# Biuletyn Techniczny

## TCK42CRD - 2.5 YD25DDTi

### Różnice konstrukcyjne między częścią FAI i oryginalną

TB0055-PL

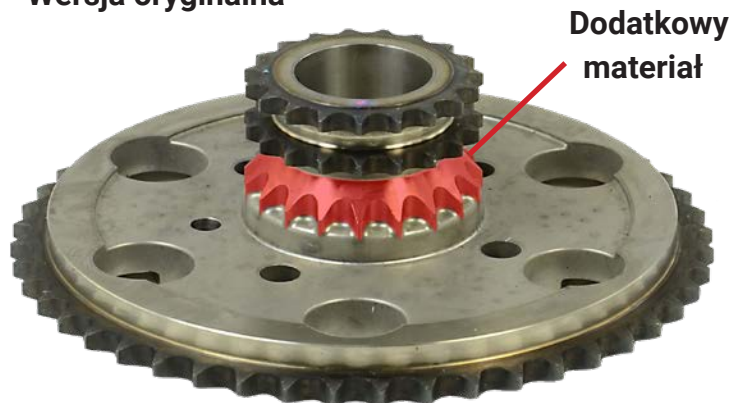
Poniższy rysunek przedstawia zębatkę pompy wtryskowej wyprodukowaną przez FAI oraz, dla porównania, oryginalną konstrukcję producenta.

Zębatka dostarczana przez FAI jest bezpośrednim zamiennikiem, a jedyna różnica polega na materiale i metodach produkcji użytych podczas wytwarzania.

Konstrukcja FAI jest wzmocniona poprzez zastosowanie kutej stali zamiast spieku proszków metali. Ze względu na zwiększoną wytrzymałość wersji FAI, połączenie pomiędzy zębatkami duplex i simplex nie wymaga dodatkowego materiału, jak wskazano niżej.
